## Keuringsverslag van een elektrische laagspanning- en zeer lage spanningsinstallatie

Datum keuring: 30/06/2025

Straatnaam Mieregemstraat  
Huisnummer 30  
Busnummer 3  
Postcode 1785  
Gemeente MERCHTEM  
Land België

Controlebezoek van een huishoudelijke installatie volgens (KB 08/09/2019) - AREI Boek 1- 6.5. en 4.2.4.3.

Afbeelding schakel- en verdeelbord:

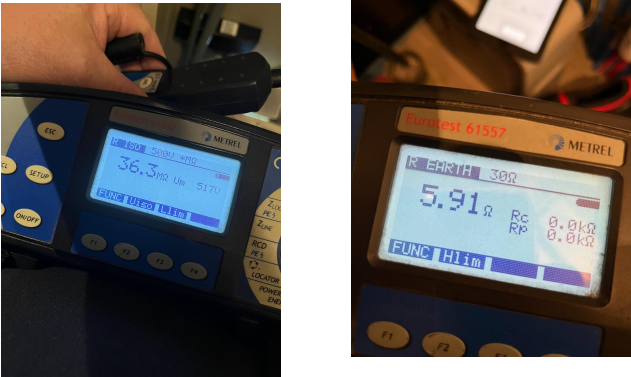
I1.01 Eéndraadschema van de installatie is niet aanwezig. (Boek 1 Afdeling 2.12 - 2.13 en 3.1.2 en 9.1.2)

I1.03 Situatieschema van de installatie is niet aanwezig. (Boek 1 Afdeling 2.12 - 2.13 en 3.1.2 en 9.1.2)

N3 Het is niet uitgesloten dat bij een nacontrole bijkomende inbreuken worden vastgesteld bij voorleggen schema's.

☒ De elektrische installatie voldoet niet aan de voorschriften van het KB 08/09/2019 - AREI Boek 1. Een aanvullend bezoek moet door hetzelfde organisme worden uitgevoerd vóór 30/6/2026. De werken, nodig om de tijdens het controlebezoek vastgestelde inbreuken te doen verdwijnen, moeten zonder vertraging worden uitgevoerd en alle gepaste maatregelen worden genomen opdat, indien de installatie in dienst blijft, deze inbreuken geen gevaar vormen voor de personen of goederen.
